COMUNE di SERGNANO
Provincia di Cremona

PIANO DI GOVERNO

VARIANTE 2017

Controdeduzione a osservazioni pervenute dopo l'ADOZIONE

Comune: SERGNANO
Foglio: 11

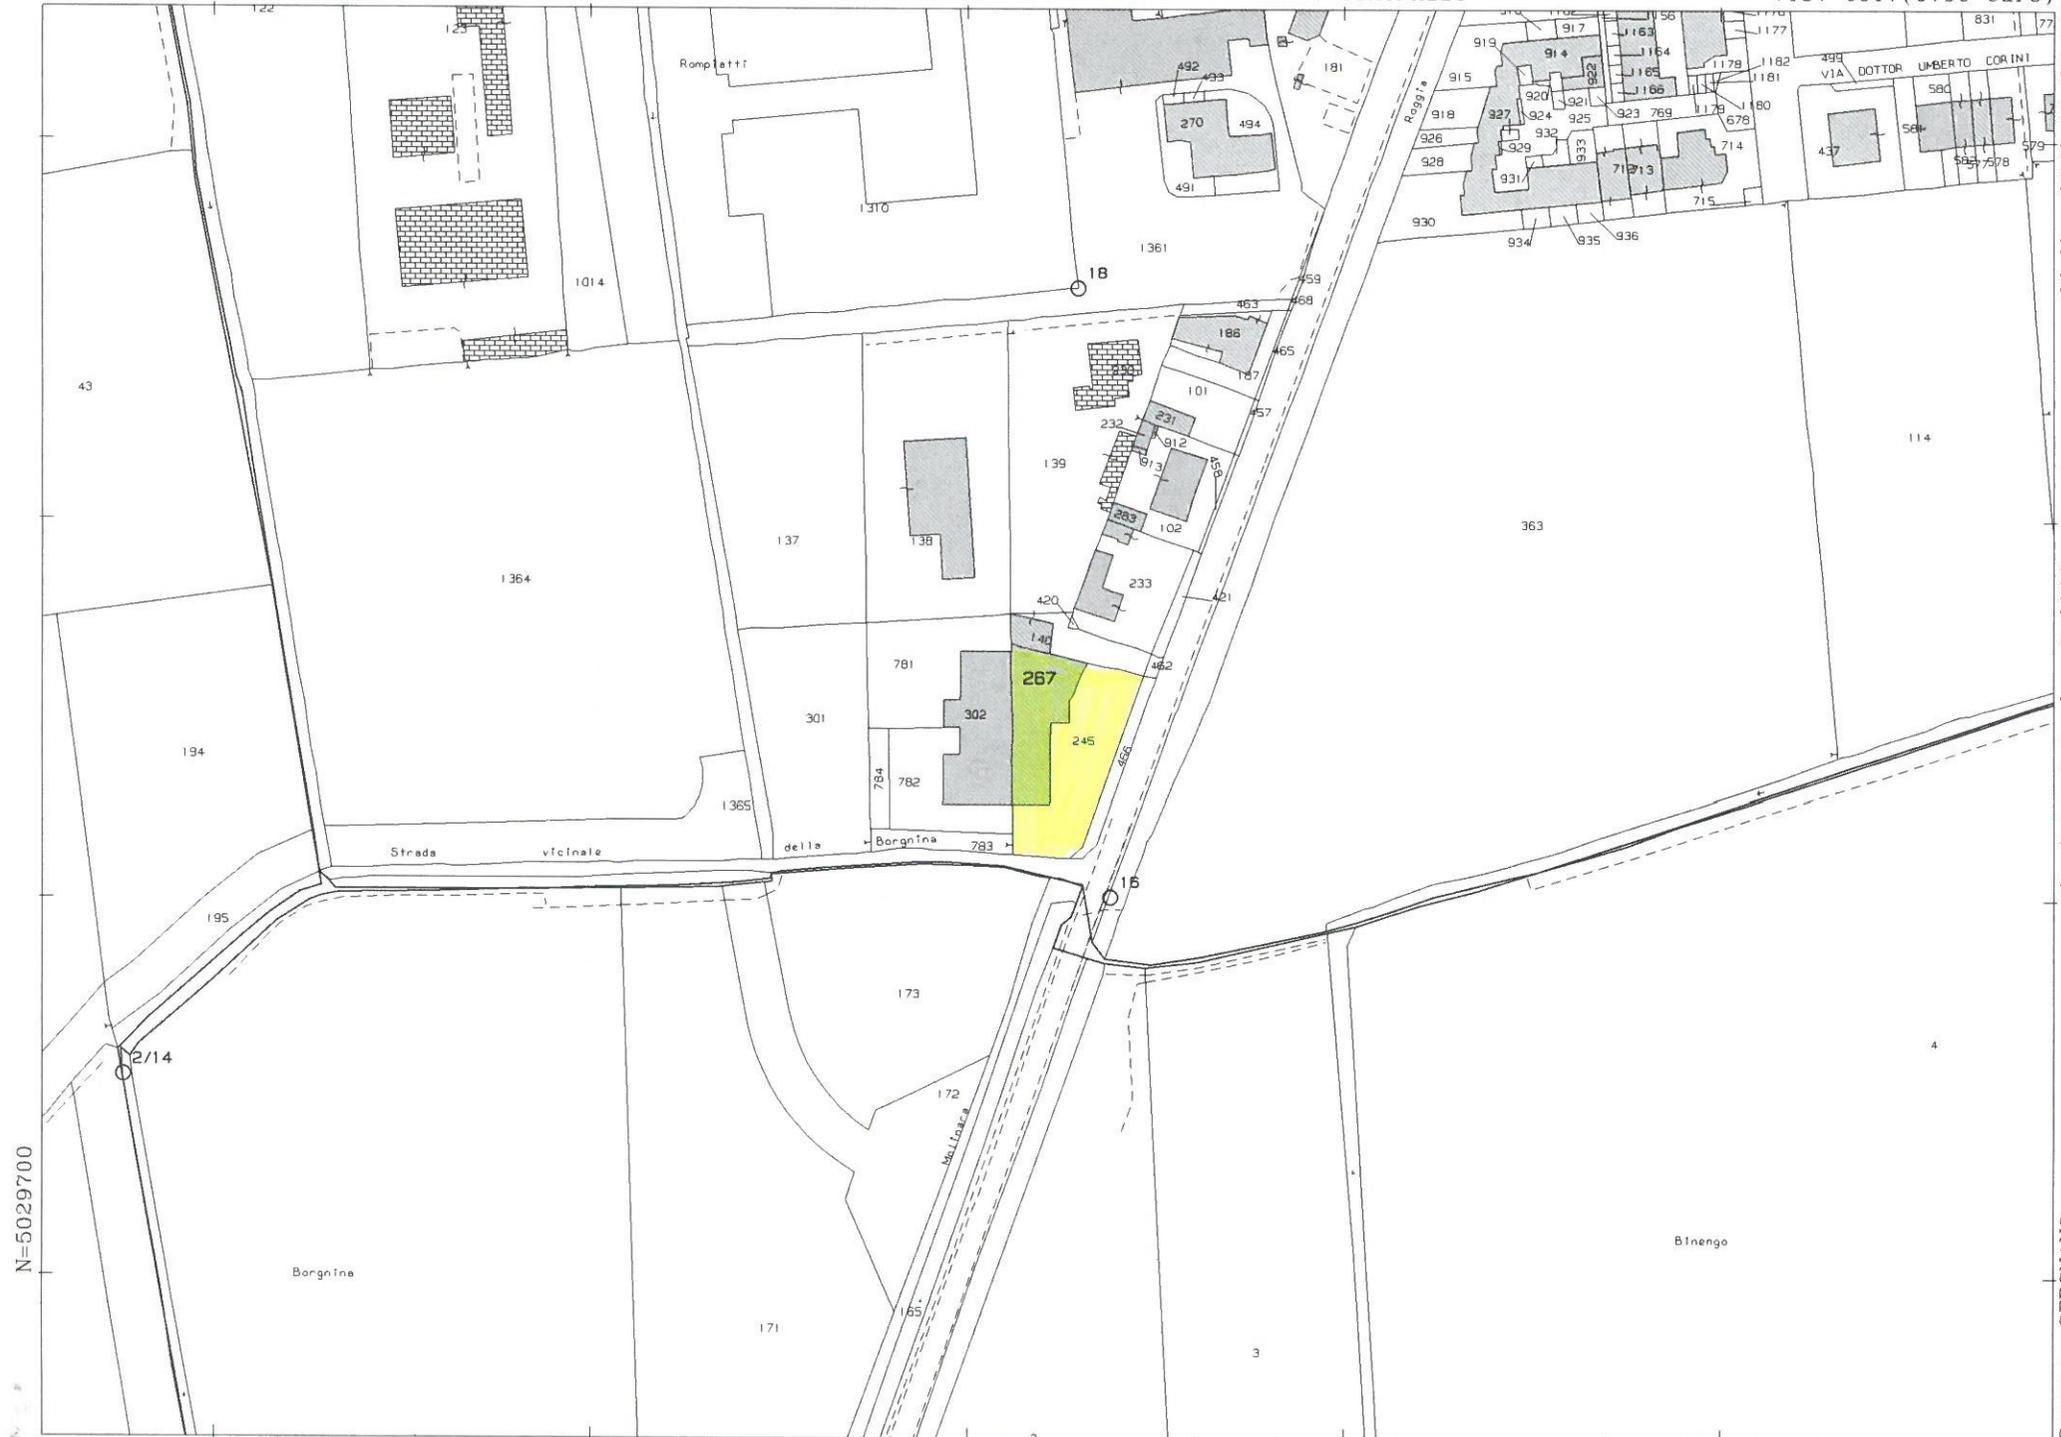
<p>OSS. n. 9</p>	<p>NUM. PROT. 0002936 del 24/03/2018</p>	<p>OSSERVAZIONE PRESENTATA DA Morini Alberto Ercole Angelo per Fondinox</p>	<p>1) Segnala che l'oggetto dell'osservazione riguarda l'individuazione di una zona limitrofa alla ditta Fondinox e precisamente a nord. Tale area nel P.G.T. è identificata come zona agricola caratterizzata da "edifici non adibiti all'agricoltura in aree agricole". Inoltre tale area si configura nel P.T.C.P. come "ambito destinato all'attività agricola di interesse strategico" (art. 19 bis c. 3; art. 34 cc. 1 e 2; art. 40 Normativa).</p> <p>2) Contenuti dell'osservazione Ai sensi dell'art. 19 bis c.3 si chiede all'amministrazione di presentare la proposta di modifica al P.T.C.P. escludendo tale area ,esterna al Parco del Fiume Serio, dagli ambiti destinati all'attività agricola di interesse strategico per renderne più flessibile l'utilizzo.</p>			<p>ACCOLTA IN PARTE L'osservazione non è pertinente la variante non affronta modifiche di azionamento ,né può suggerire ,in questa sede, modifiche al PTCP provinciale per la nuova definizione di aree agricole di interesse strategico .Inoltre ai sensi dell'art 5 . del PTC del Parco del Serio, variante n.4 del 30 novembre 2015, il terreno in questione sarà comunque soggetto a esame da parte del Parco. Pertanto una destinazione diversa del terreno potrà essere affrontata in sede di nuova variante al PGT ,in quanto facente parte del tessuto urbano consolidato e non comportando nuovo consumo di suolo ,ai sensi della L.R.31/2014 .L'accoglimento richiederebbe nuova pubblicazione.</p> <p>Quanto richiesto può essere ottenuto:</p> <ul style="list-style-type: none"> - Tramite SUAP in variante al PGT promosso dalla proprietà; - Con variante apposita al PGT di iniziativa comunale.
